大規模・中規模開発事業見解書

事業区域	地名地番	鎌倉市 長谷3丁目549-1、563-2、580-10、584-4 580・581・582・583合併
	面積	6,557.38 m <sup>2</sup>
意見書番号	意見書に対する見解	
1	別紙参照

大規模・中規模開発事業意見書

意見書番号 29-4-1

土地利用計画図(変更後)

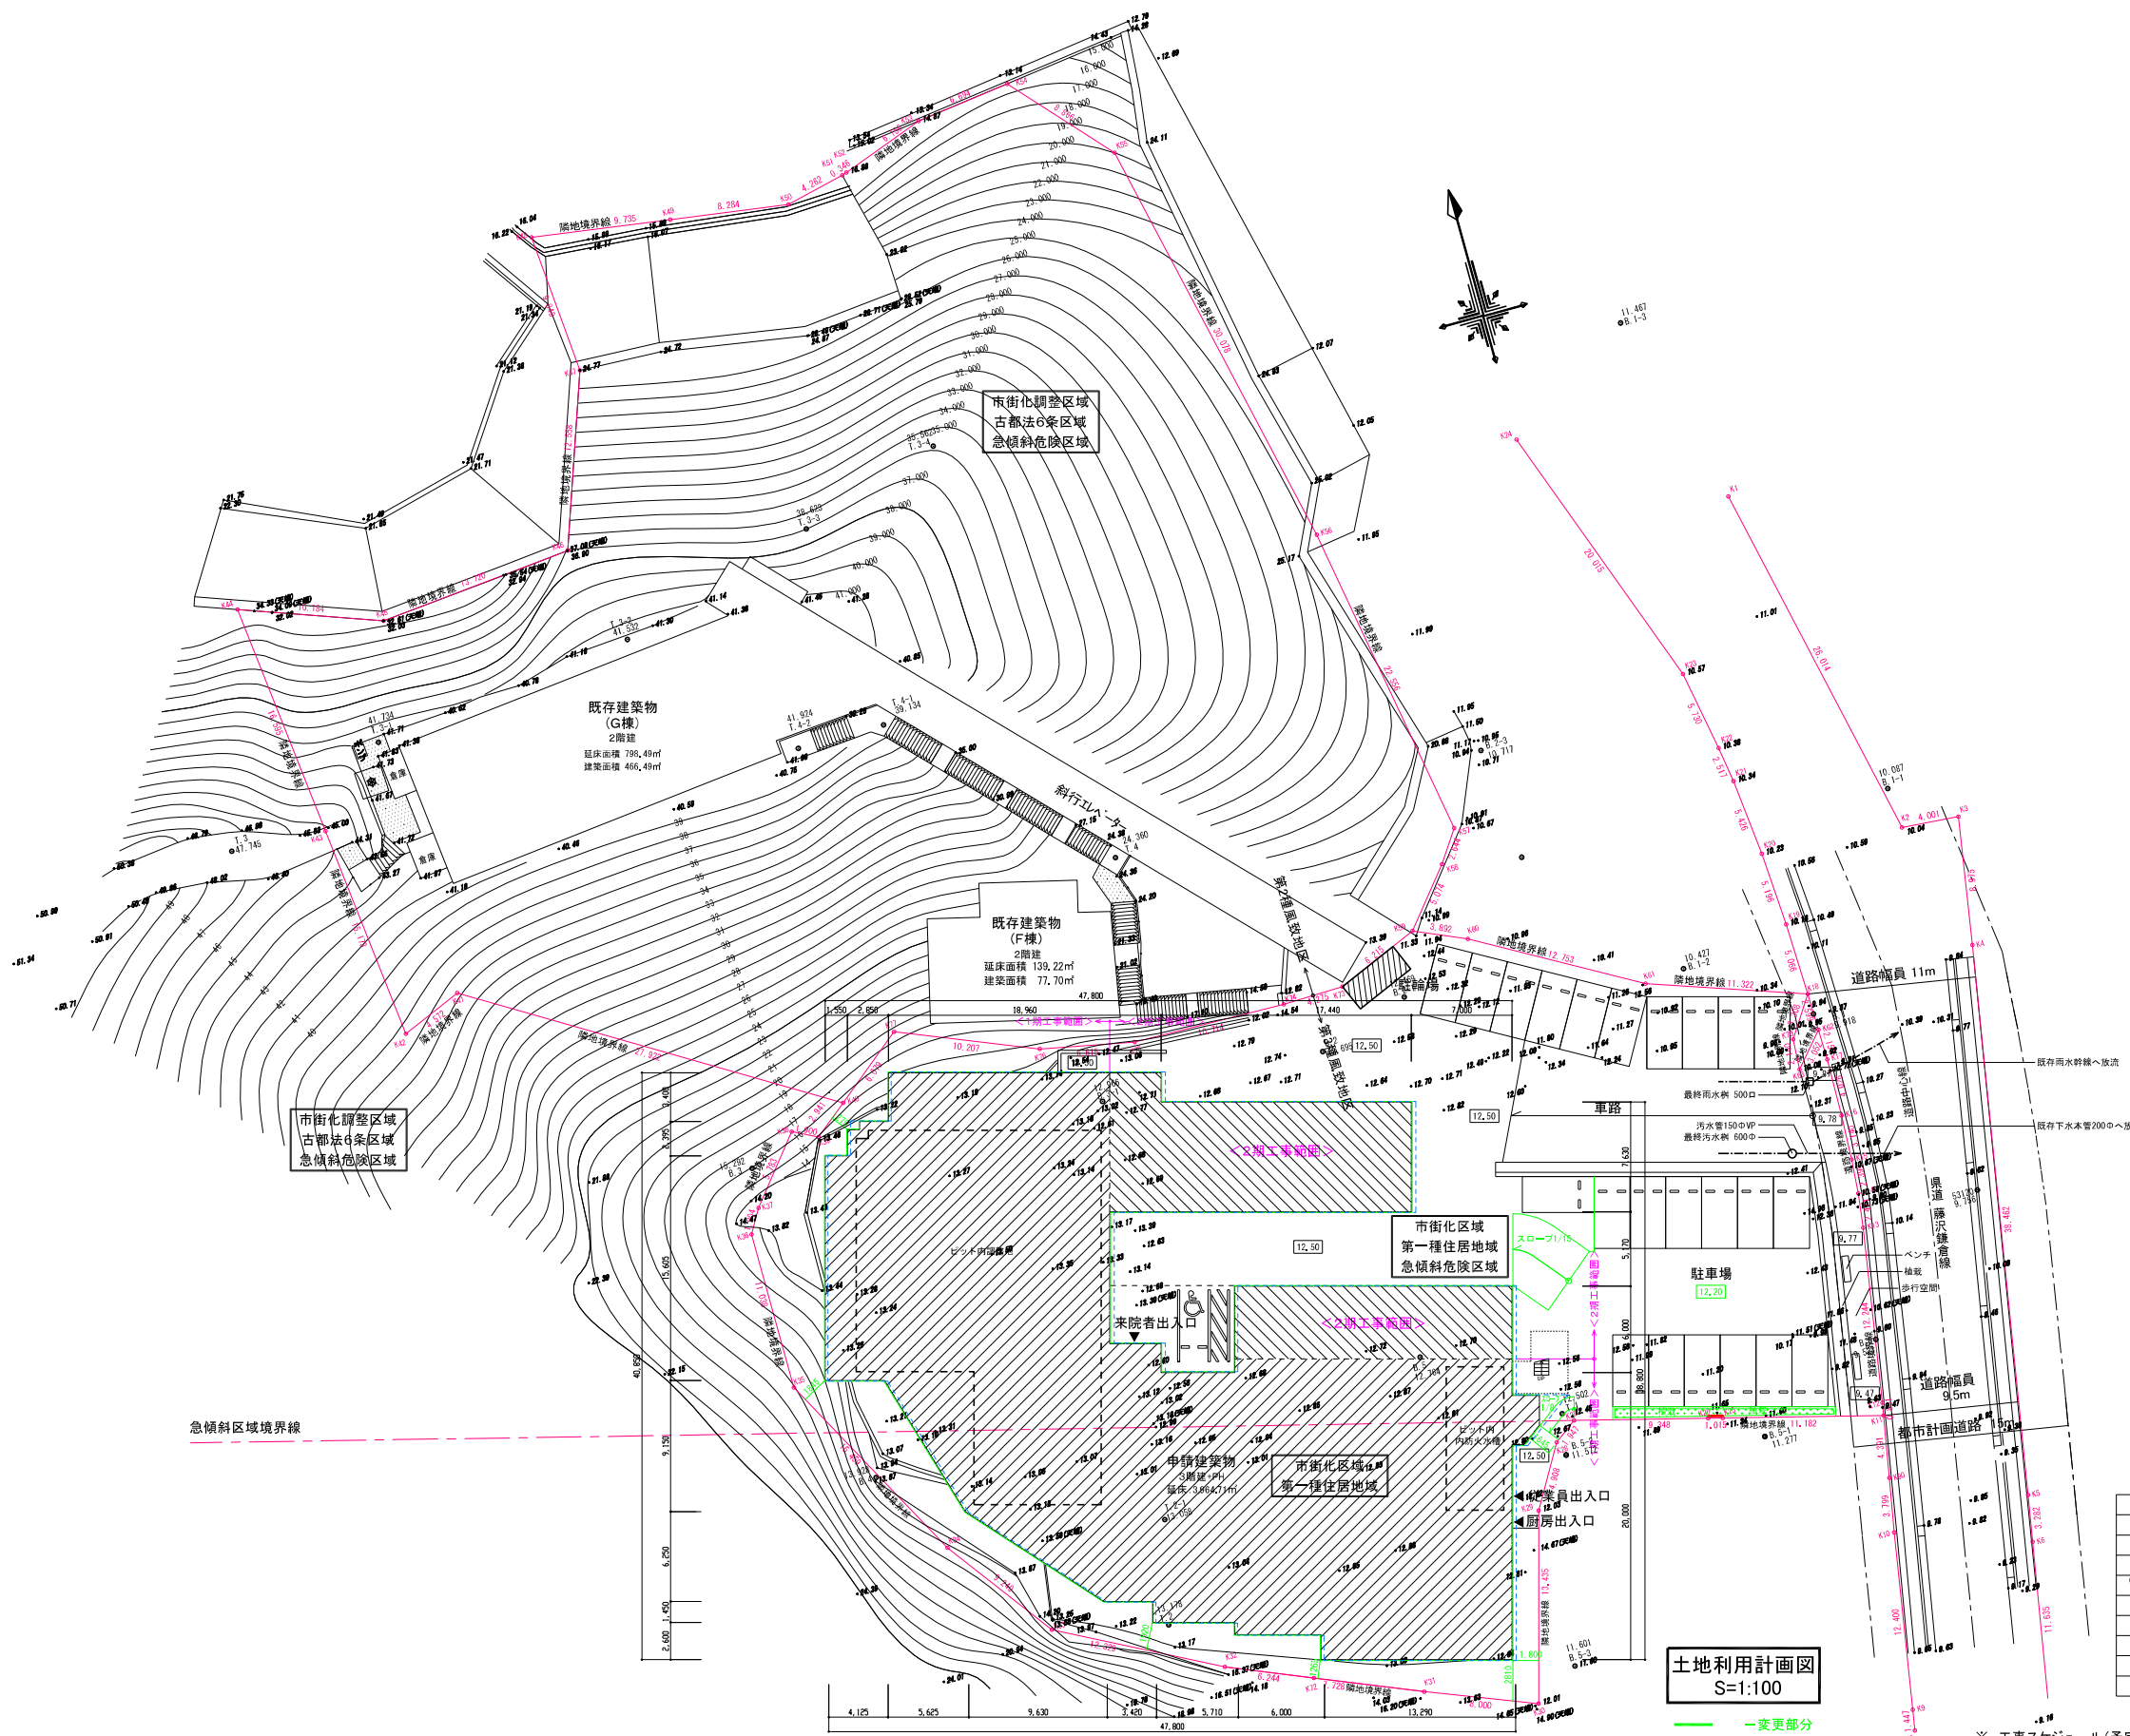
意見書 番号	意見書の内容	意見に対する見解
29-4-1	<p>1.擁壁兼境界塀について</p> <p>私宅の西側境界線に沿って病院側で測ると高さで約1.7mのコンクリート塀があるが、これは70年以上前に築造されたもので、この塀は、私宅との土地に約1mの高低差があるので擁壁を兼ねている。</p> <p>当時は双方とも同じ地主から借地していたこともあって、塀は境界線より病院側にあるが、塀の基礎は低地の私宅の敷地内に埋められている。それは私宅を45年前に改築した際、擁壁の基礎が建設中の建物の基礎の下にかかっていることが判明していることからはっきりしている。私宅の建設工事には問題がなかったため、計画通りすすめられている。この擁壁兼塀は、老朽化が進み何ヶ所かのコンクリートが破損してさびた鉄筋が露出している。接する土地は現在は病院の駐車場であるが、計画では本館建物が建つことになり、地震の際に土圧もこれまで以上にかかることが推測される。</p> <p>そうすると、この部分の擁壁兼塀は単なる改修では納まらず、やむをえず再築造しなければならないであろう。現擁壁の基礎や新たな基礎をどうするかについて、私宅にも大いに利害関係があるので、私宅と十分に協議をし、双方にとって最良の策を探っていたきたい。</p> <p>2.盛土計画の再考について</p> <p>私宅の北側境界線に沿って、高さ1.8mの境界塀があるが、現在病院側は、公道から出入りするメイン通路で、病院の平均地盤面よりもかなり低く掘り下げている。45年以前、現在の本館が建つ前はこのメイン通路は無かったので、私宅と平坦な土地で接していた。病院との高低差は約20cmだったので、1.8mの塀で十分事足りていた。</p> <p>ところが、今回の計画では私宅の北側に接して、病院の中央部分と平坦になるように通路を埋めて盛り土して駐車場にすることになっている。その場合私宅との高低差は約1mになり、現状のコンクリート塀では耐力不足で下部に1mの擁壁が必要になる。そうすると、私宅の北側は、目隠し塀を含め2.6m～2.8mの境界塀が出来る事となり、狭い通路の圧迫感は耐え難いものになる。</p> <p>元々の病院の土地は現状より低く、敷地全体の中で高低差もあったが、45年前に病院建て替え時に約30cm盛り土をし、地盤面を高くした。今回の計画は駐車場部分の土地の高さに全体を合わせているので、道路面との高低差は大きく、現在と同様駐車場の出入りに長い斜路を造らなければならない、土地の利用効率も悪い。また、トラックでの大量の土の搬入が必要になる。駐車場の便を考えればできるだけ病院の前面部分の土地を低くおさえた方が土地の利用上効率的あることは明らかである。</p> <p>土地全体を敷地の一番高い地盤面に合わせる盛り土計画は、是非とも再検討して、私宅と接する駐車場の土地をできるだけ低くしていただきたい。</p>	<p>1.既存擁壁はご指摘のとおり老朽化が進んでいるため、耐震性に配慮し、病院新築時には新設する方向で進めています。ご心配されている既存擁壁撤去時の貴宅への影響についてですが、施工前に基礎部分の調査を行い、貴宅の安全性を十分、確保した施工計画をたて、ご説明申し上げた上で施工いたします。</p> <p>2.新病院の地盤レベルの設定は既存病院に合わせることで、全体の切土・盛土を最小限に抑えようと思図したものです。貴宅と隣地境界線をはさんで接する部分は、現在の計画では既存のスロープを地盤レベルまで盛土するため、ご指摘のとおり2.6m～2.8mの擁壁を設けることになっていますが、駐車場内にスロープ(1/15勾配)を設け、貴宅と接する駐車場の地盤レベルを300mm下げること、また擁壁上部をネットフェンスとし、近接して目隠し用の植栽を行うことにより、貴宅通路の圧迫感の解消をおこないます。</p>

意見書 番号	意見書の内容	意見に対する見解
29-4-1	<p>3.本館建物と境界線との距離について</p> <p>計画では、私宅の西側境界線と本館建物との距離は、建築基準法に則った1.5mとなっており、法的要件は満たされている。しかし境界線は前記1項の擁壁より私宅側にある。つまり1.5mの幅の中にコンクリート塀に加えて控え壁もあるので、本館建物との通路幅は狭いところで1mに満たない無理な計画である。</p> <p>私宅にとっては、これまで駐車場であって空間であったところに3階建ての大きな建物が迫り、非常に圧迫感と風通しの悪さを伴う閉塞感を強いられることになる。</p> <p>それを少しでも緩和できるように、可能な限り境界線から離して建てていただきたい。</p>	<p>3.貴宅と隣地境界線をはさんで接する部分は「鎌倉市風致地区条例」に基づく第3種風致地区にあたり、境界線から壁面後退距離が1.0m以上必要です。本計画では上記条例を遵守し、1.55m(基準値の1.5倍程度)を確保しておりますが、貴宅への圧迫感と風通しの悪さに配慮し、建物全体を西側に250mm移動させ、1.80mの壁面後退距離を確保します。これ以上の移動については、本計画建物が西側で崖に近接しているため、建物の安全性・施工性を考慮した場合、困難であると考えられます。また、外部階段の手摺を縦格子として開放性を確保すること、外部階段に隣接する医療ガス庫(三角形の部分)を一部変形する(三角形の先端部分を1.5m程度カットすること)により、さらに貴宅への圧迫感と風通しの悪さの解消に努めてまいります。</p>

造成計画平面図(変更後)

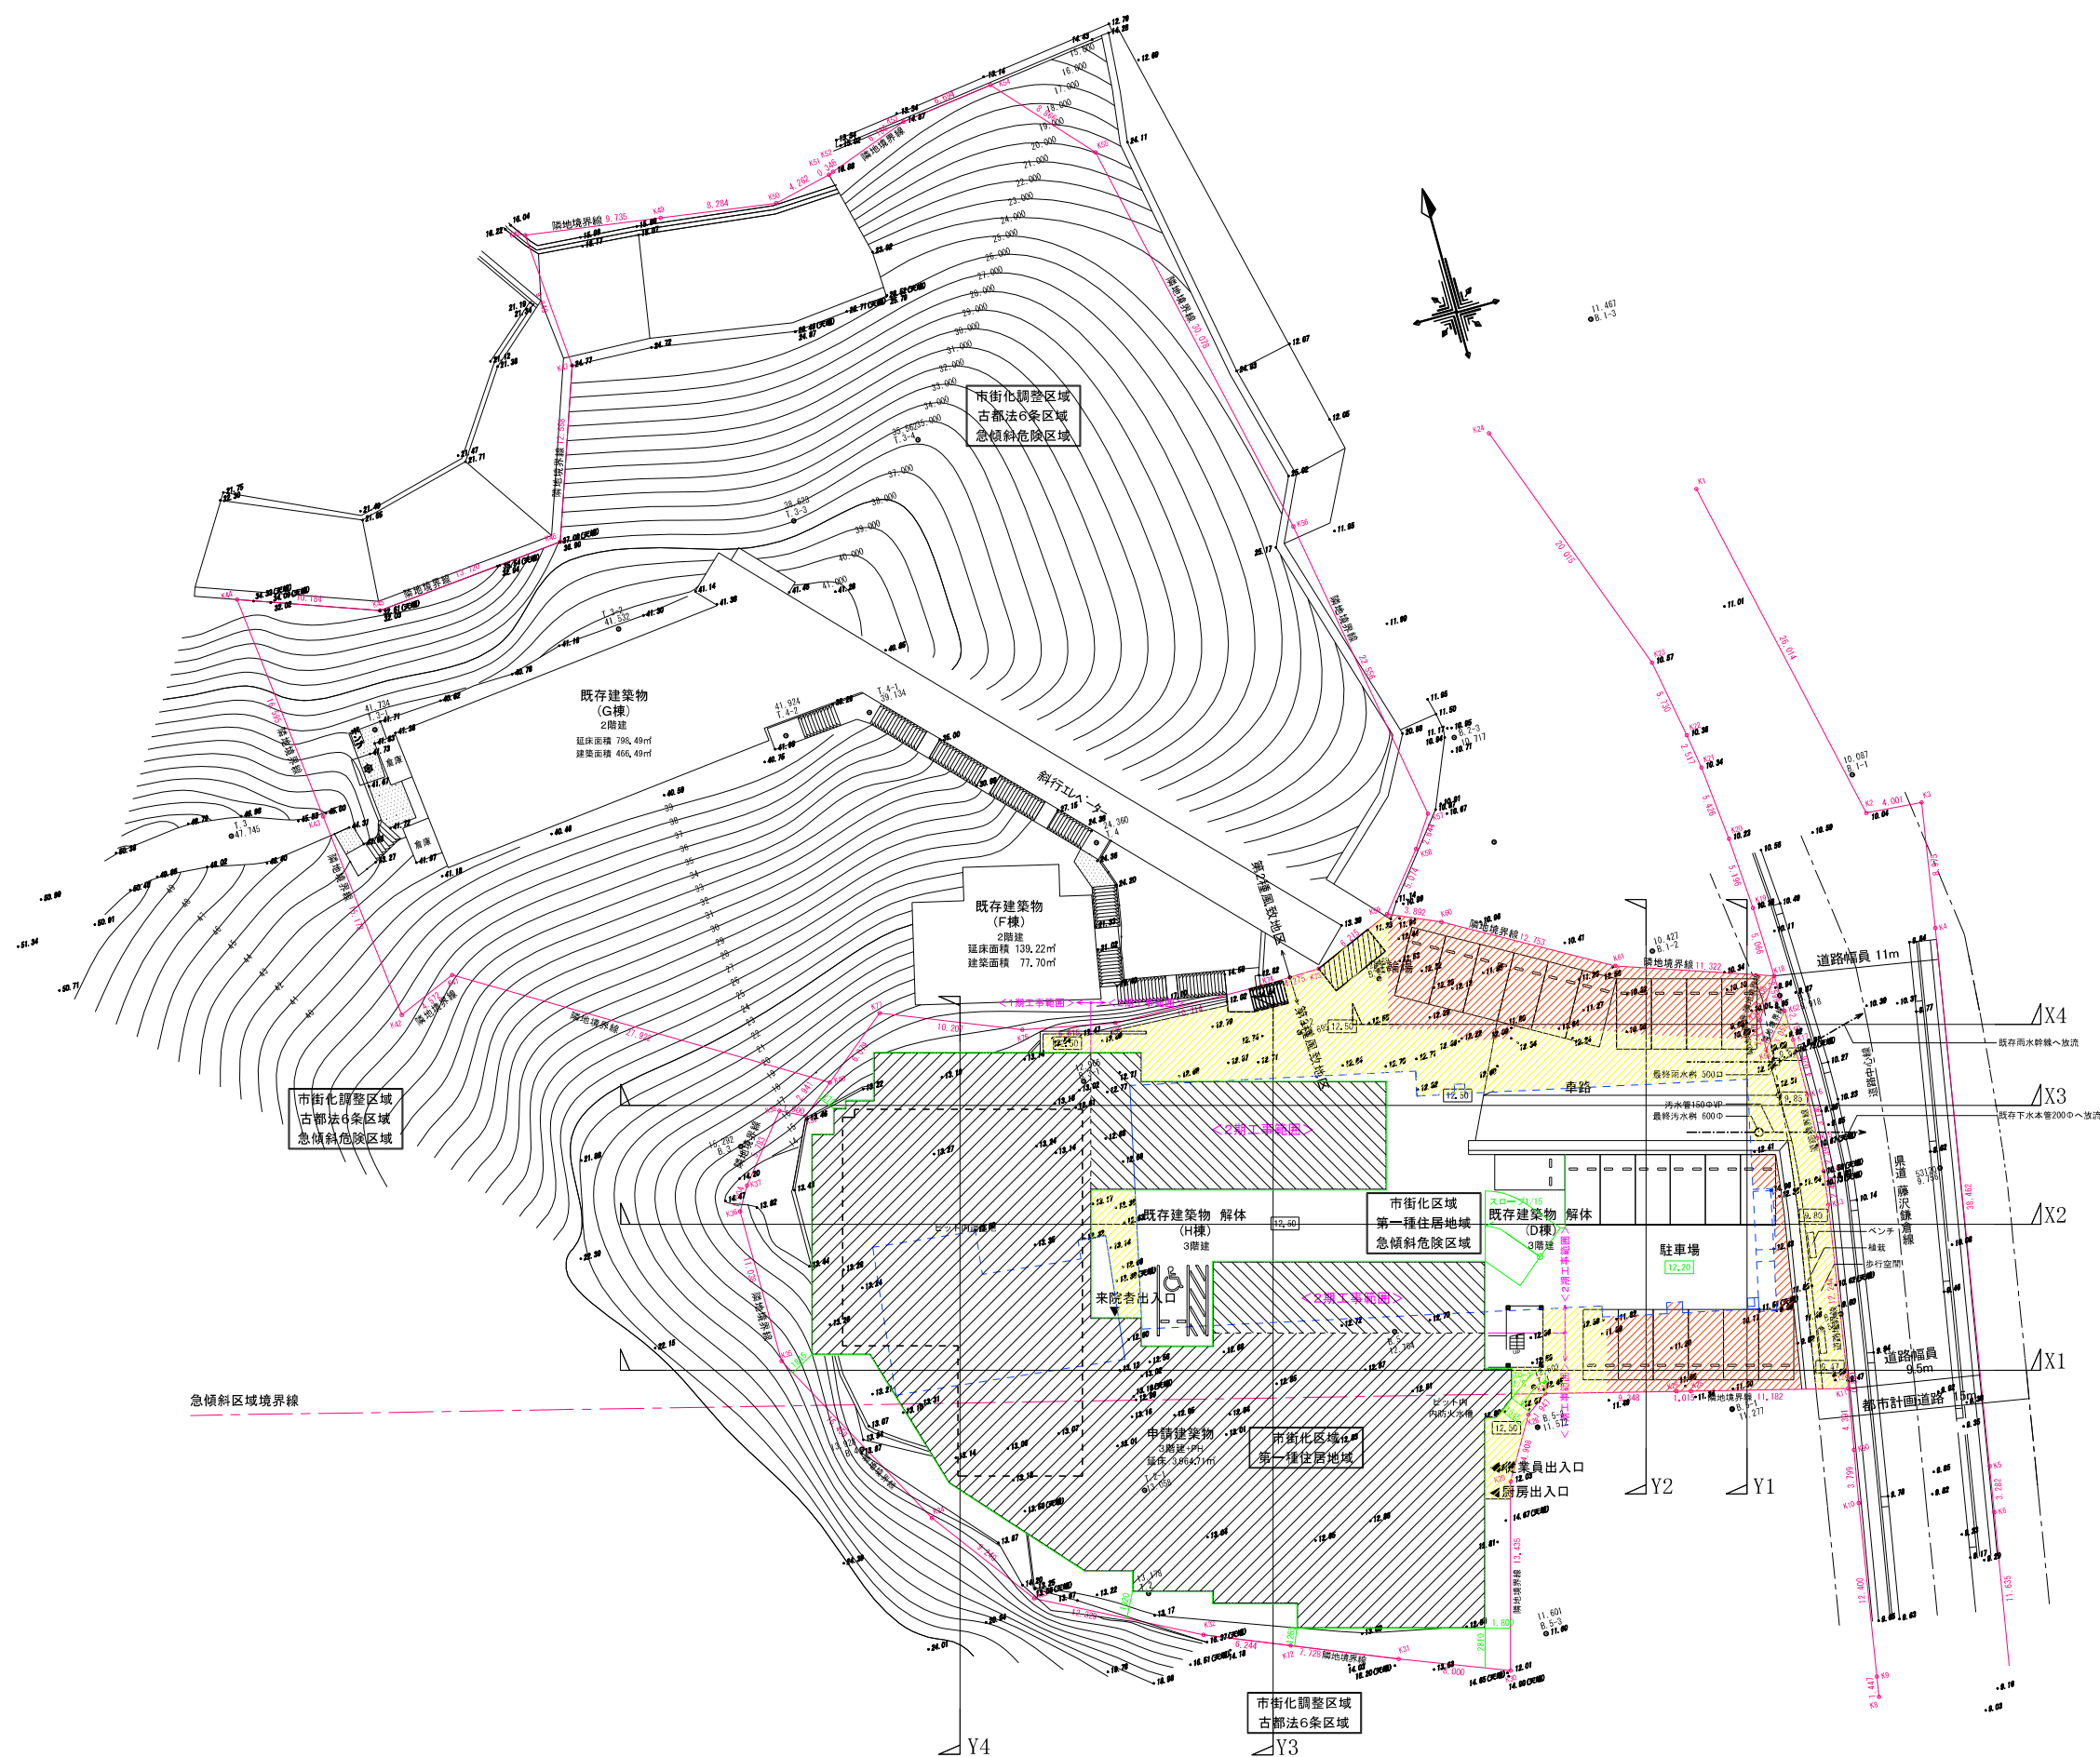
ところが、今回の計画では私宅の北側に接して、病院の中央部分と平坦になるように通路を埋めて盛り土して駐車場にすることになっている。その場合私宅との高低差は約1mになり、現状のコンクリート塀では耐力不足で下部に1mの擁壁が必要になる。そうすると、私宅の北側は、目隠し塀を含め2.6～2.8mの境界塀が出来る事となり、狭い通路の圧迫感は耐え難いものになる。

土地全体を敷地の一番高い地盤面に合わせる盛り土計画は、是非とも再検討して、私宅と接する駐車場の土地をできるだけ低くしていただきたい。
